Città di Ragusa

ARGOMENTO IN ESAME: Presa d'atto dell'adeguamento alla L.R. n.3 del 17/03/2016 e D.A. 319/GAB del 05/08/2016, del Piano di Utilizzo del Demanio Marittimo prospiciente il territorio comunale di Ragusa, Adozione dello stesso e Approvazione del Rapporto Ambientale e dello Studio di Incidenza Ambientale. Proposta per il Consiglio

EMENDAMENTO N. 01

Allegato n. 3 all'emanamento n.

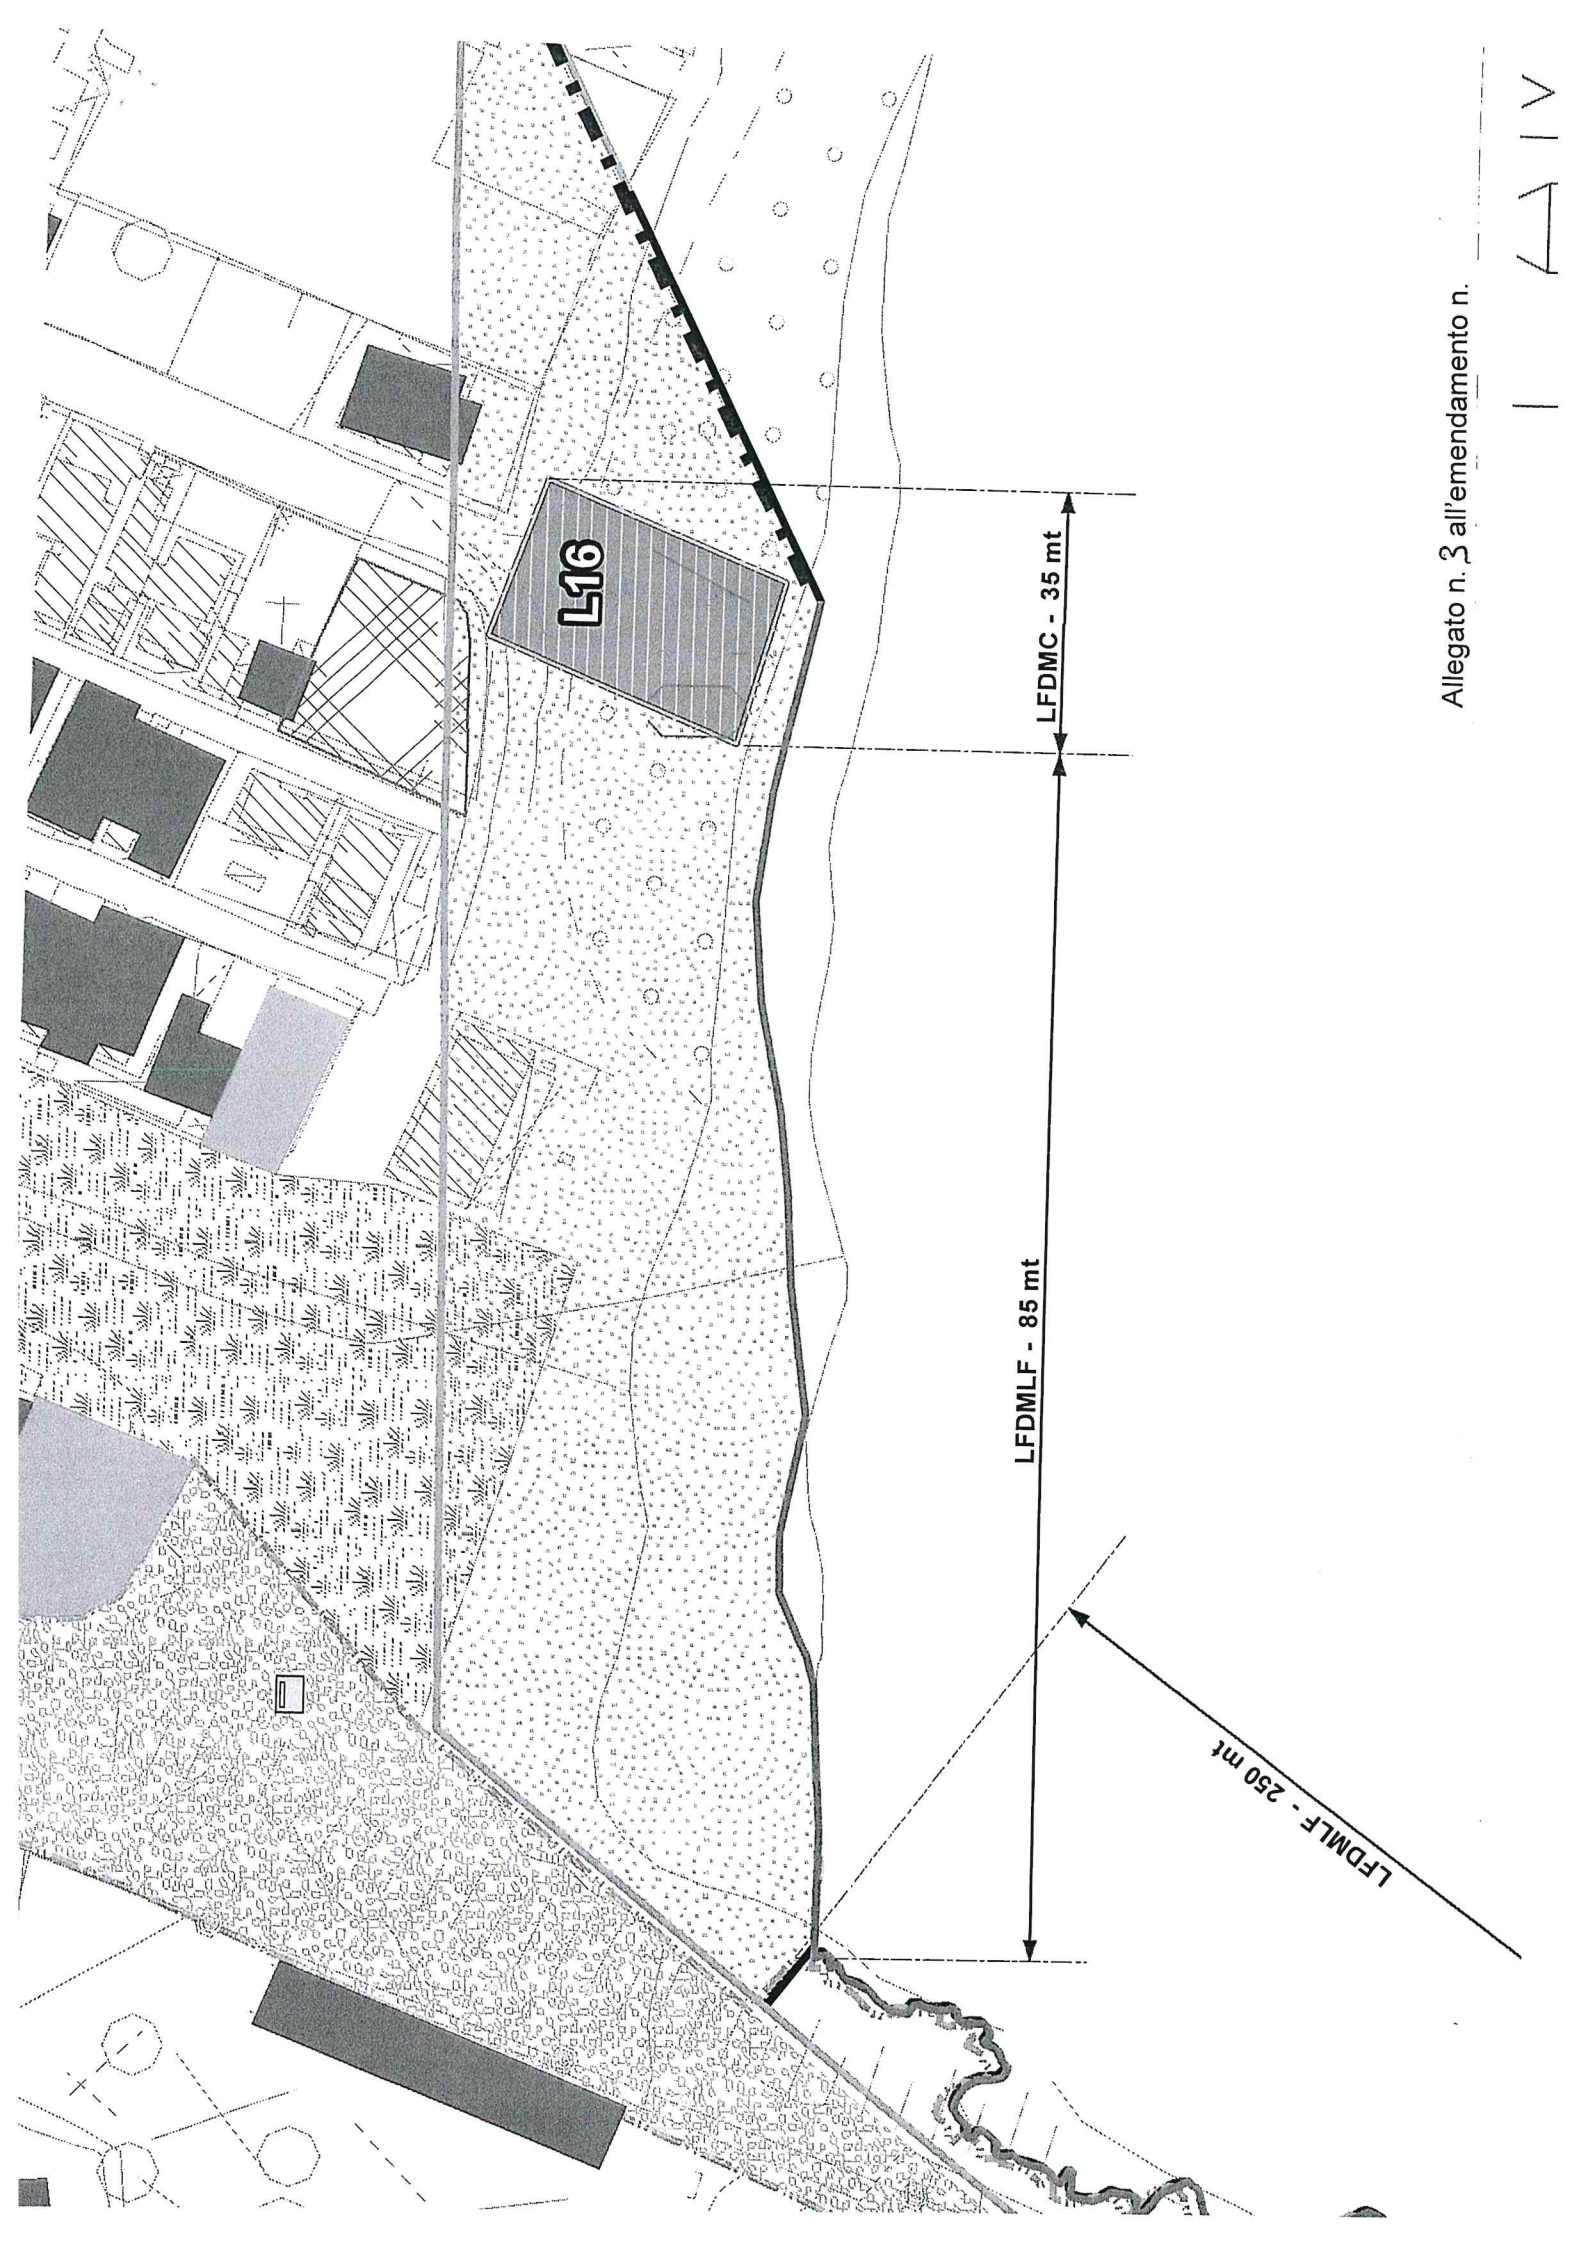
6. eliminare nell'art. "35 Nuove concessioni ammissibili", a pag. 33 delle N.T.A. la scheda relativa al Lotto 23;
7. modificare la Tavola 7.5 come da stralcio allegato n. 3 al presente emendamento;

Azioni di piano (L16): Spostamento in direzione est di
circa 50 m.
